改善箇所説明図

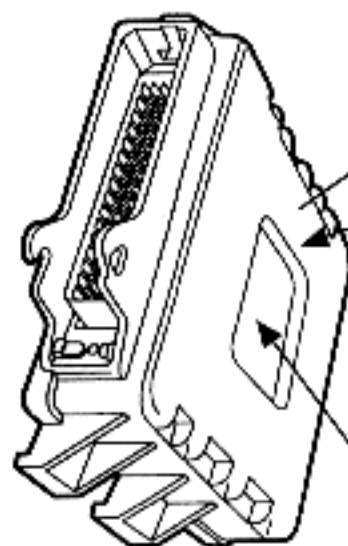
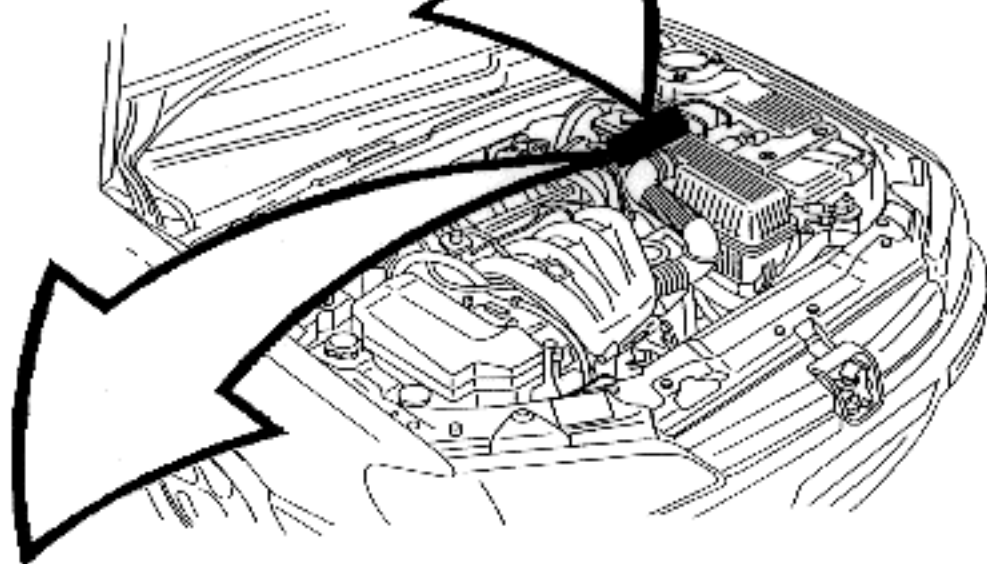
基準不適合発生箇所

原動機の燃料噴射量等を制御するコンピューターにおいて、吸入空気量を測定するプログラムに不適切なものがあり、そのままの状態で使用を続けると、最悪の場合、原動機が停止するおそれがある。

改善内容

全車両、当該コンピューターを対策品と交換する。

不具合品	対策品
PSA 96 352 759 80	PSA 96 367 973 80
